改善箇所説明図

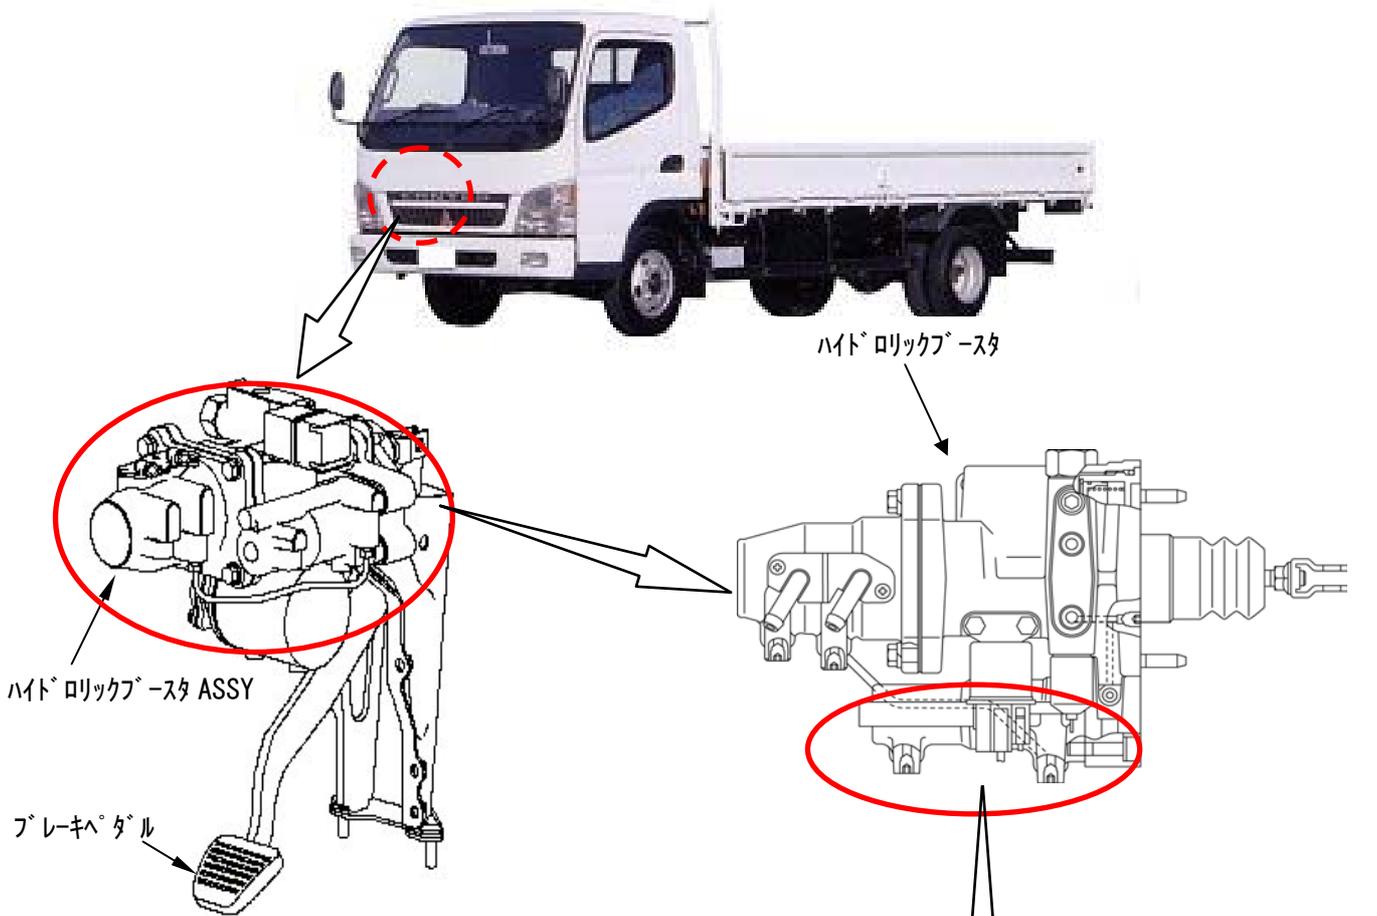
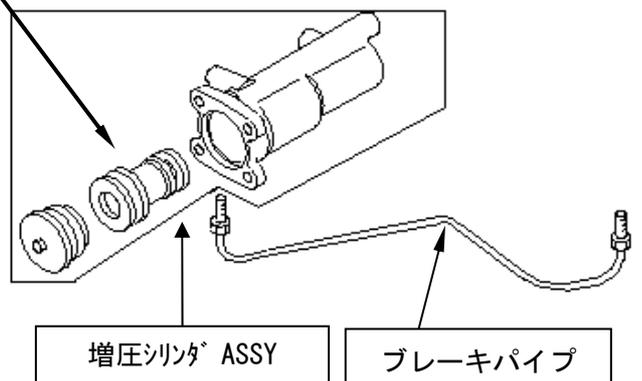
基準不適合箇所

ブレーキペダルの踏力を倍力するハイドロリックブースタの増圧シリンダ内のピストンにおいて、ピストンカップ溝の加工が不適切なため、ピストンカップとピストンとの気密保持が不十分なものがある。
そのため、ブレーキペダルを繰り返し使用した場合に発生する負圧で、ピストンカップとピストン間より空気が吸い込まれ、ブレーキ液に混入し、最悪の場合、制動力が低下するおそれがある。

改善の内容

全車両、増圧シリンダを対策品と交換すると共に、ブレーキパイプを新品と交換する。

注：□は、交換部品を示します。
